Oggetto: procedura VIA
Proponente: Lanaro Gianpietro
Progetto: Ampliamento impianto recupero rifiuti speciali non pericolosi costituiti da inerti, terre e rocce da scavo e rifiuti recuperabili.
Localizzazione: Comune di Torri di Quartesolo, via della Croce 28/30.
Rif. prot. n. 7194/20 GC/Pass/fst del 25.03.2020 Autostrade Brescia Verona Vicenza Padova SPA.

Relazione:

Individuazione della fascia di rispetto autostradale su base estratto catastale autentico

Individuazione della fascia di rispetto autostradale su base Piano degli Interventi
Elaborato b05.01.01 - Zonizzazione

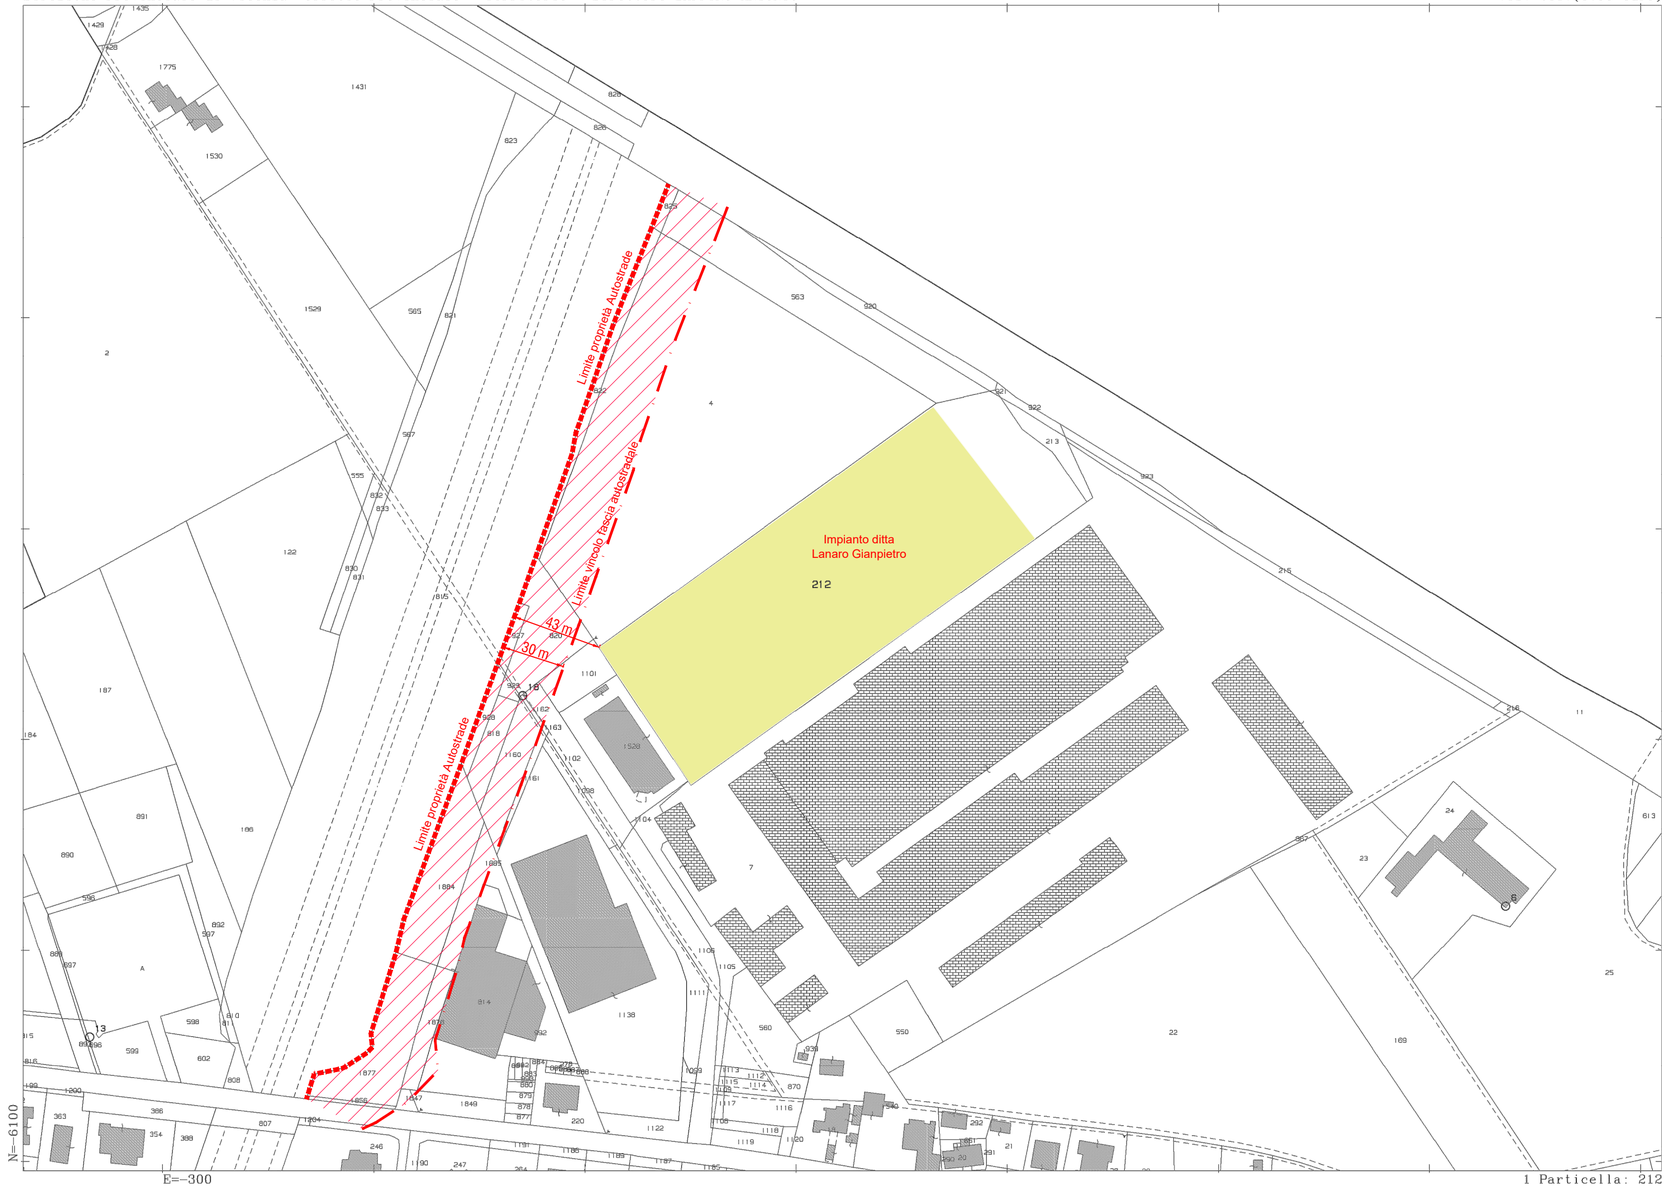
Al fine di una migliore lettura delle aree dove ricade l'impianto autorizzato che si intende modificare, si allegano planimetrie su base catastale e su base del Piano degli Interventi, dove è stata riportata la fascia di rispetto autostradale di mt.30,00 e dove è stato evidenziato l'immobile interessato.

Come si può notare lo stesso immobile dove la ditta Lanaro Gianpietro conduce l'attività di trattamento rifiuti speciali non pericolosi (mappale n. 212 del Foglio 11 del Comune di Torri di Quartesolo) è posto, nel punto più prossimo, a 43,00 m dal limite di proprietà di Autostrade, ben oltre i 30,00 m di rispetto dall'area autostradale e pertanto anche le modifiche previste dal progetto in itinere ricadono al di fuori di detto vincolo, in quanto insisteranno sulle medesime aree già autorizzate.

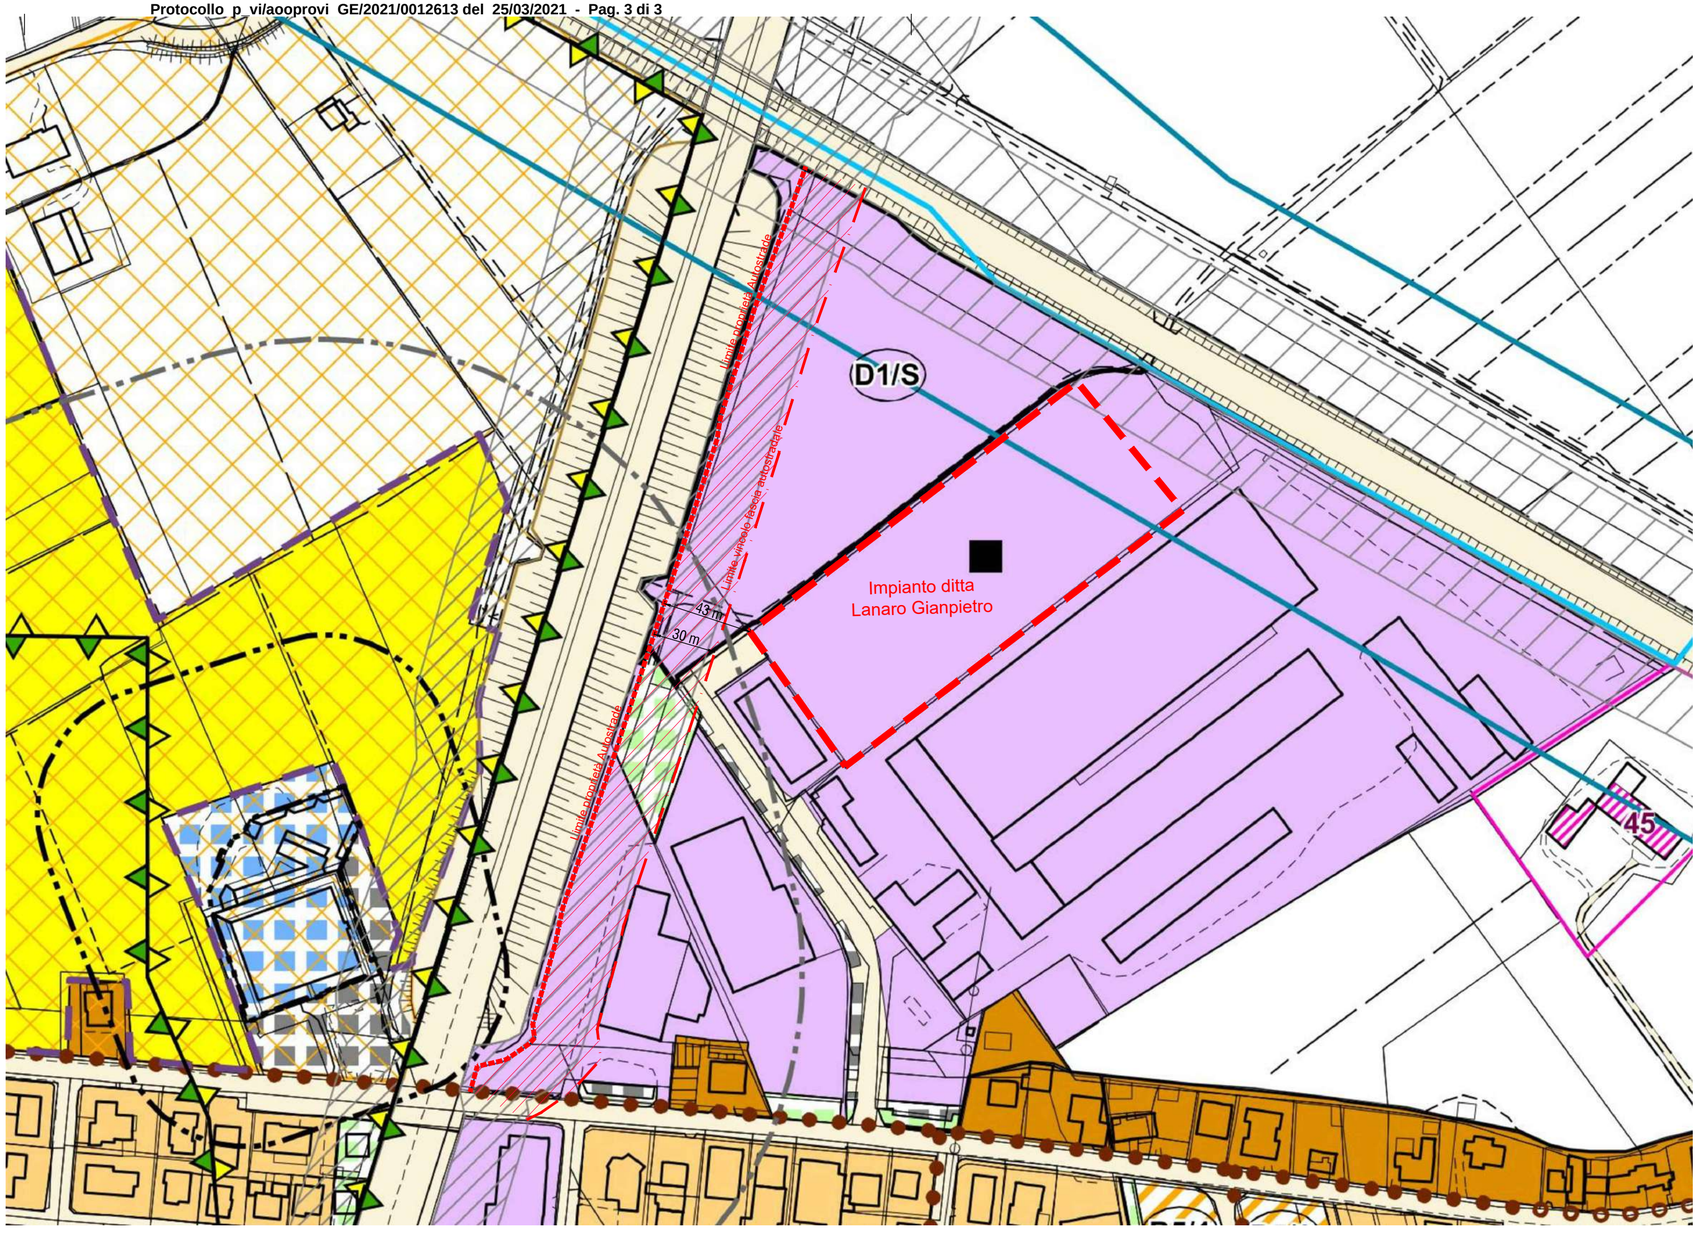
Come indicato nell'estratto del Piano degli Interventi del Comune di Torri di Quartesolo l'immobile in oggetto ricade in Z.T.O. D1/S di tipo produttivo, pertanto si applica una fascia di rispetto di 30 m della proprietà dell'infrastruttura stradale relativa all'Autostrada A4.

Si precisa che il Piano degli Interventi del Comune di Torri di Quartesolo riporta il vincolo autostradale negli elaborati cartografici, indicano l'applicazione di fasce di rispetto di 30,00 m.
